改善箇所説明図

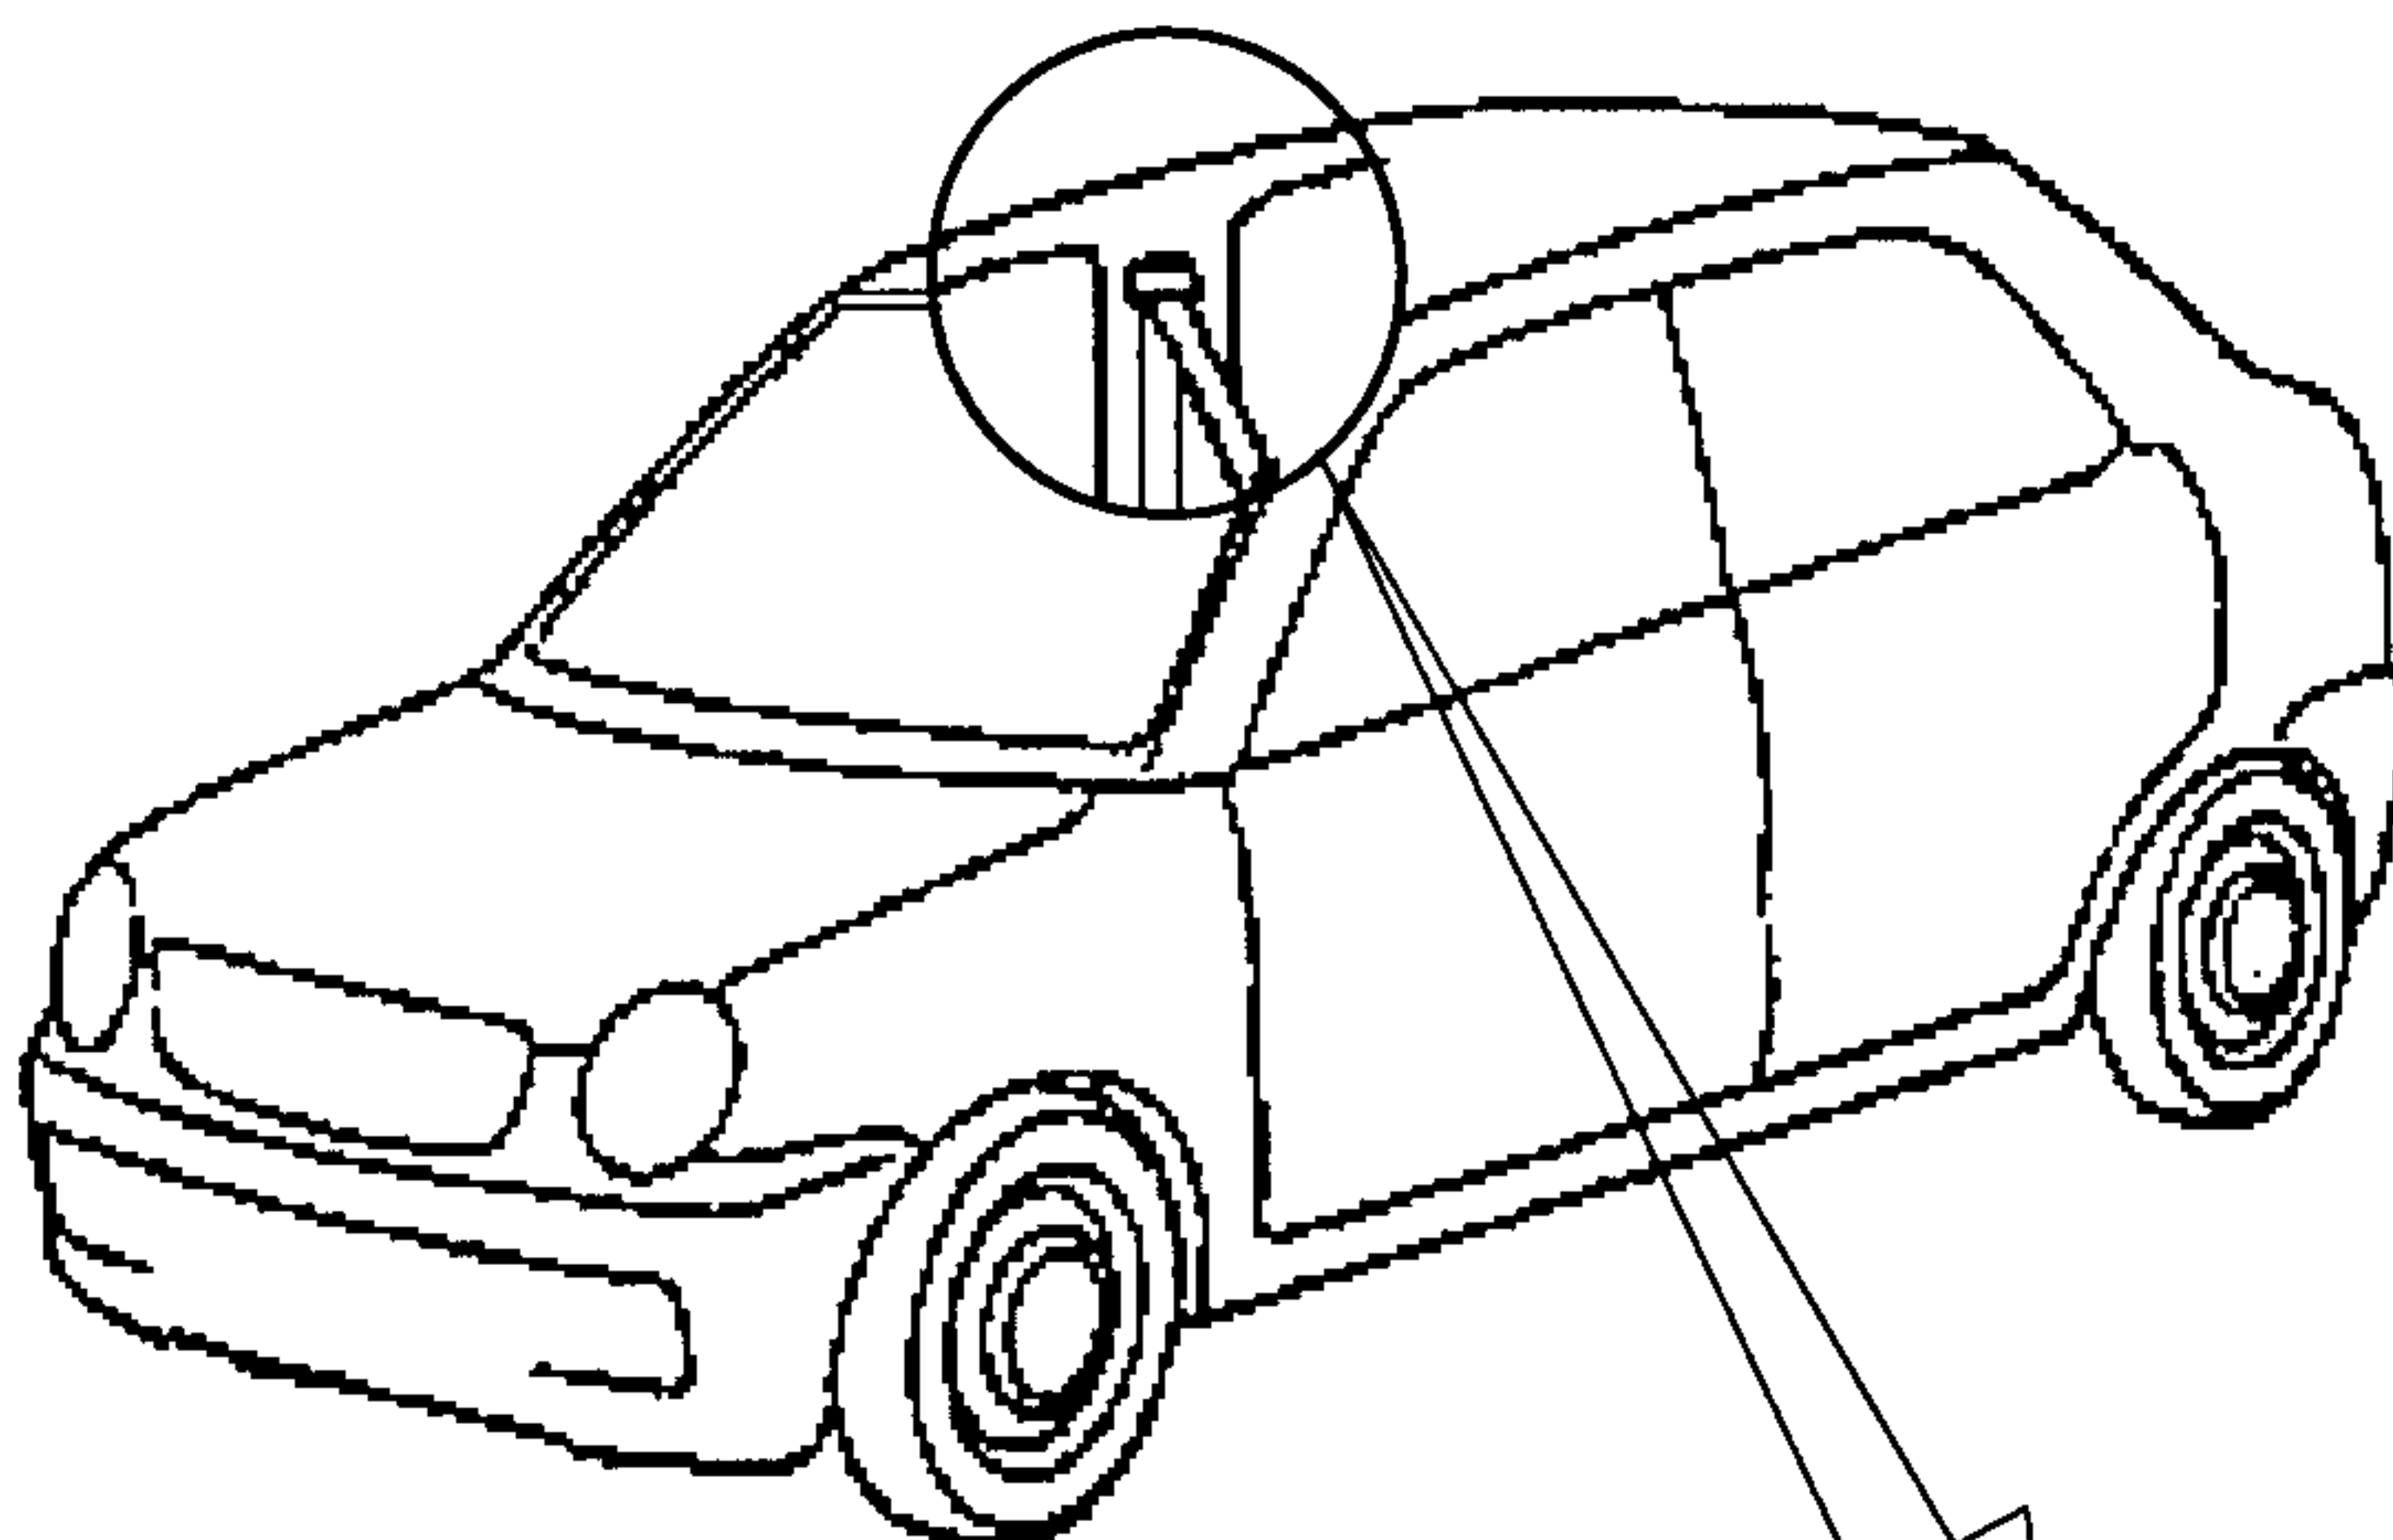
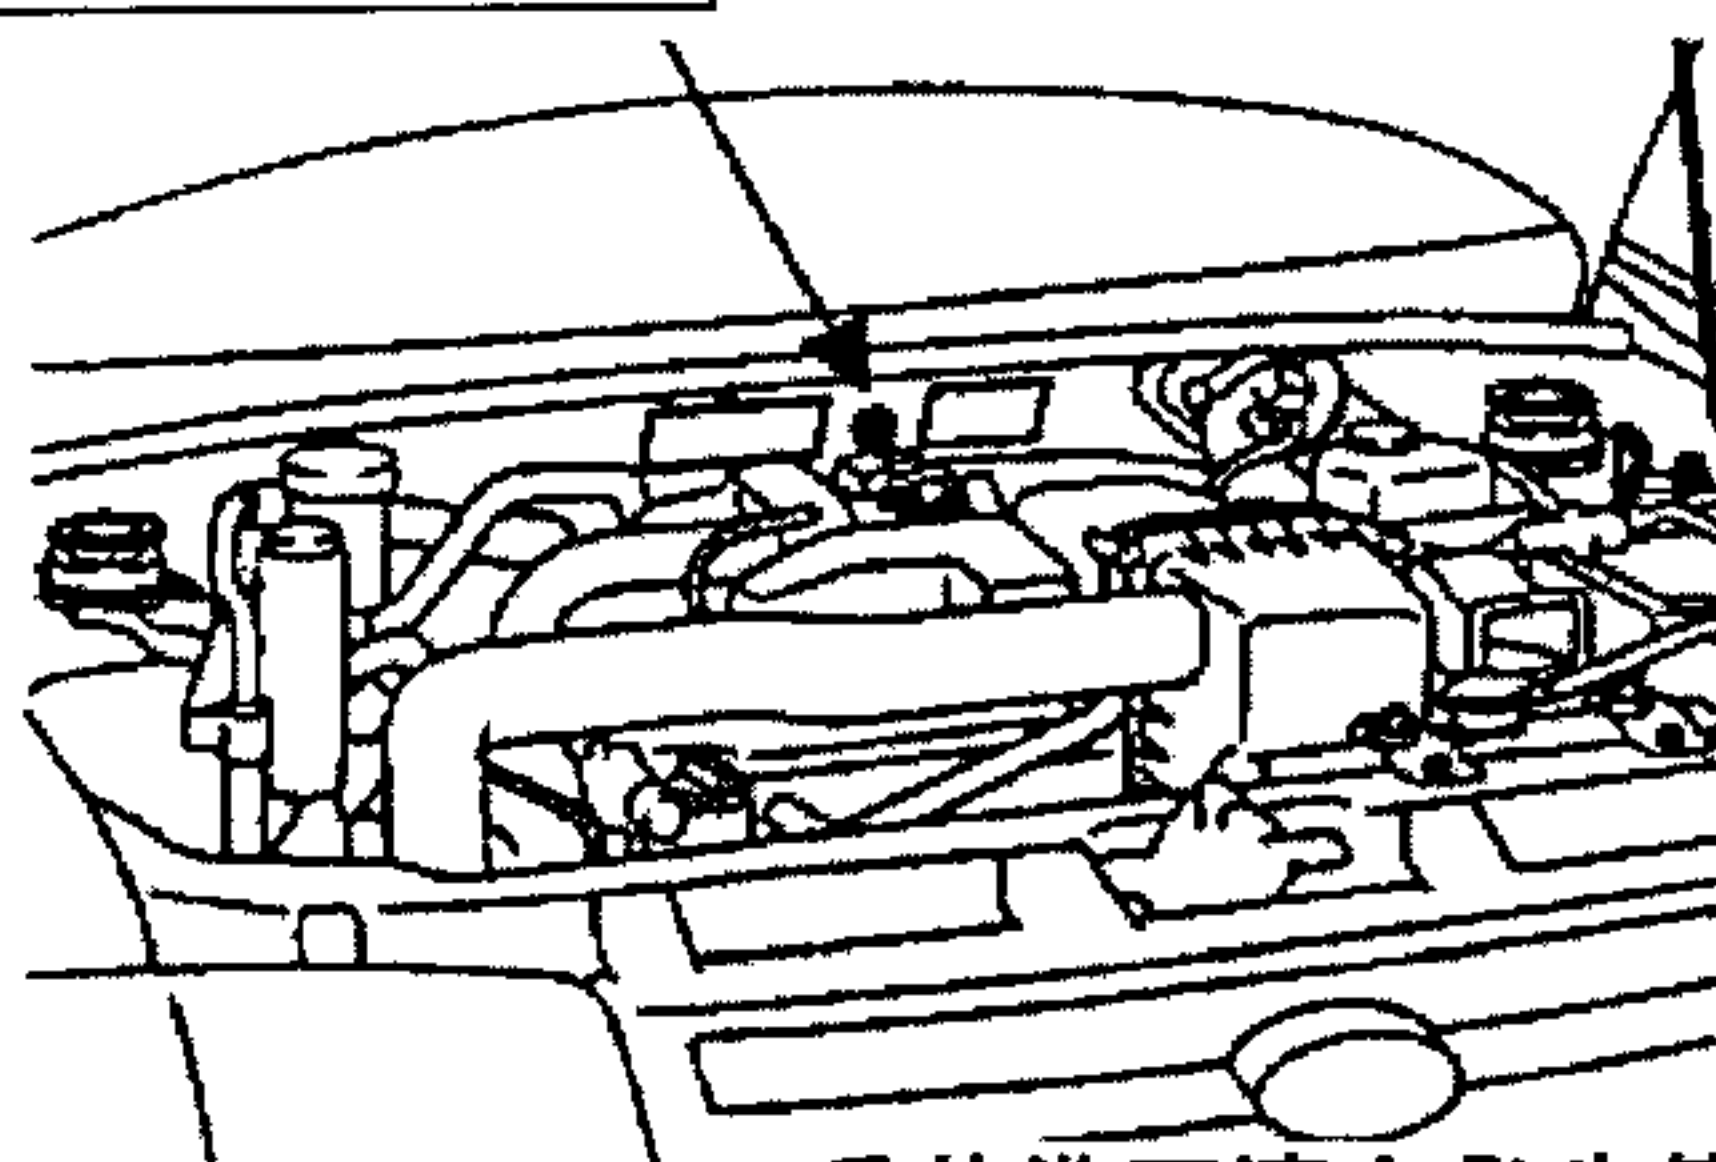
基準不適合発生箇所

運転者席及び助手席の座席ベルトにおいて、中間ガイドの車体側取付部の取付ナットに、取付ボルトとネジ山のピッチが異なるものを使用したものがあるため、衝突時等極端に大きな荷重がベルトにかかった場合、当該ボルトが車体から外れ、座席ベルトが、乗員を拘束できなくなるおそれがある。

改善内容

全車両、当該ナットを点検し、ピッチが異なるナットの場合は正規ナットに交換すると共に、ボルトを新品に交換する。

(正規ナット: 7/16 ユニファイねじ)
